Projet éolien des Grands Bails
Commune de Montloué (02)

**RÉPONSE A L'AVIS DE LA MISSION
RÉGIONALE D'AUTORITÉ
ENVIRONNEMENTALE**

Demande d'autorisation Unique
pour une installation de production d'électricité éolienne

Complément août 2018

Figure 4 : Illustration d'un piquet perchoir

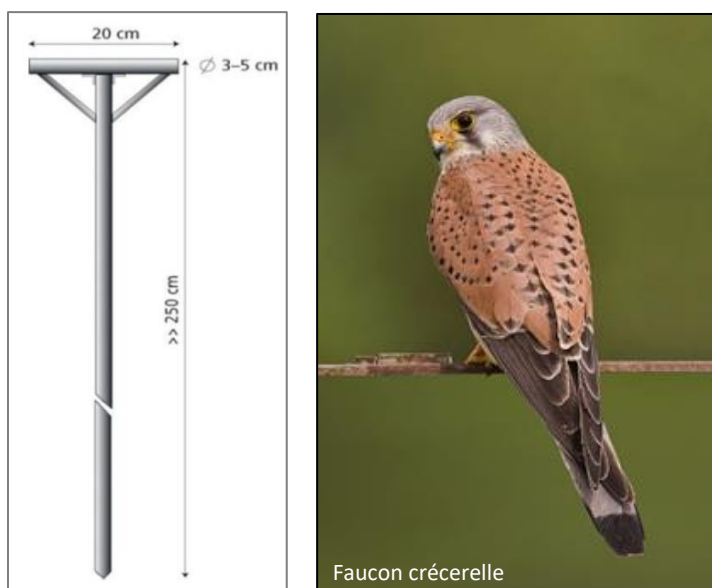
L'autorité environnementale recommande de mettre en place des mesures d'évitement afin d'aboutir à un impact résiduel faible ou négligeable pour l'Alouette des champs, la Buse variable et le Faucon crécerelle. À défaut d'évitement, l'autorité environnementale recommande d'apporter les justifications nécessaires pour chaque enjeu non évité et de proposer des mesures de réduction et en dernier recours de compensation.

Pour autant, nous proposons d'étendre les mesures de réduction en faveur du Faucon crécerelle par la mise en place de zones d'attractivité pour le Faucon crécerelle à l'extérieur de l'aire d'étude rapprochée, à plus d'un kilomètre de la zone d'implantation du projet en vue de réduire l'attrait de la zone du parc éolien pour le rapace au profit d'une autre (et par conséquent réduire les effets potentiels du parc éolien). Le déplacement des populations locales vers des territoires plus éloignés se traduirait par l'installation de piquets pour la chasse du rapace. Le long de chemins agricoles localisés en espace ouvert, des perchoirs seront installés, éloignés les uns des autres d'environ 100 mètres.

Figure 7 : Cartographie des fonctionnalités chiroptérologiques de l'aire d'étude rapprochée

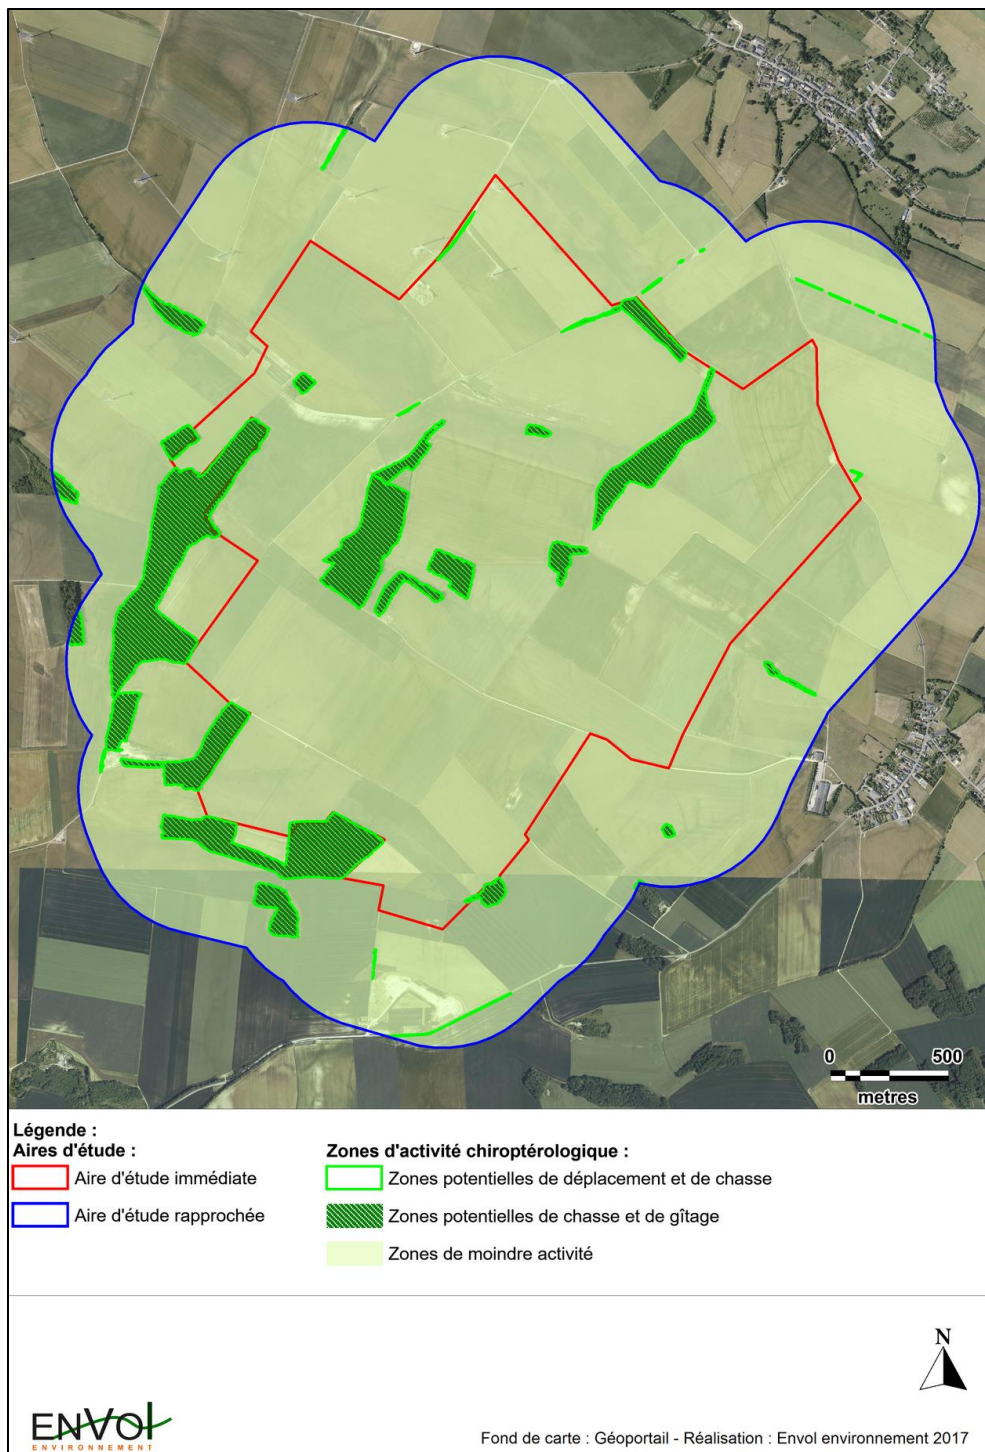
L'autorité environnementale recommande de réaliser une cartographie présentant les fonctionnalités de la zone du projet pour les chiroptères complétée des zones de chasse, les différents gîtes, les axes de transit et de migration.

L'auteur de la demande de compléments indique la nécessité d'établir une cartographie qui présente les fonctionnalités de la zone d'implantation du projet pour les chiroptères (zones de chasse, zones de gîtage, axes de transits et de migrations).

La cartographie présentée ci-après dresse une synthèse des fonctionnalités chiroptérologiques de l'aire d'étude rapprochée, selon les résultats des investigations.

5- Point relatif à l'application d'un bridage préventif sur les éoliennes E3 et E7

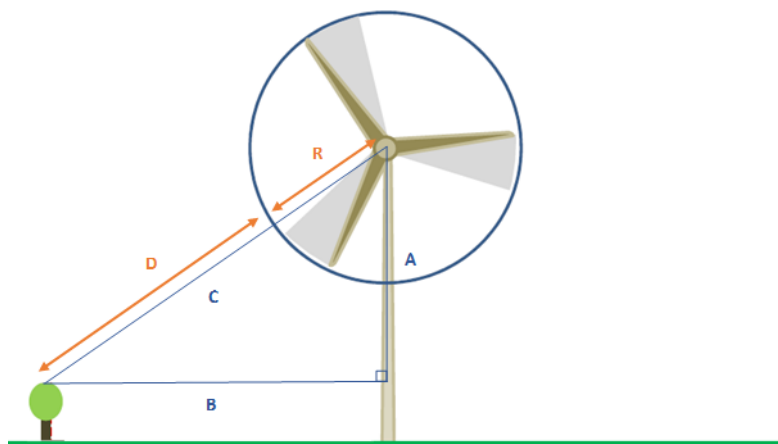
L'autorité environnementale recommande de mettre en place un plan de bridage adapté des éoliennes E3 et E7.

Le bridage est proposé pour les éoliennes les plus proches des linéaires boisés.

La distance à 200 mètres bout de pôle est hypothétique et n'engendre pas de fait une exclusion, pour les éoliennes (E3 et E7) nous proposons la mise en place de mesures réductrices tel qu'un bridage préventif adapté grâce aux données terrain auquel nous pourrions coupler avec une écoute en continue au niveau de la nacelle.

Au regard des calculs des distances des éoliennes aux lisières, de l'écologie des chiroptères et des risques d'impacts estimés, un bridage des éoliennes sera appliqué dans les conditions suivantes :

- Pour les éoliennes E3 et E7 ;
- Entre début mars et fin novembre ;
- Une heure avant le coucher du soleil jusqu'à une heure après le lever du soleil ;
- Lorsque la vitesse du vent est inférieure à 6 m/s ;
- Lorsque la température est supérieure 7°C ;
- En l'absence de précipitation.
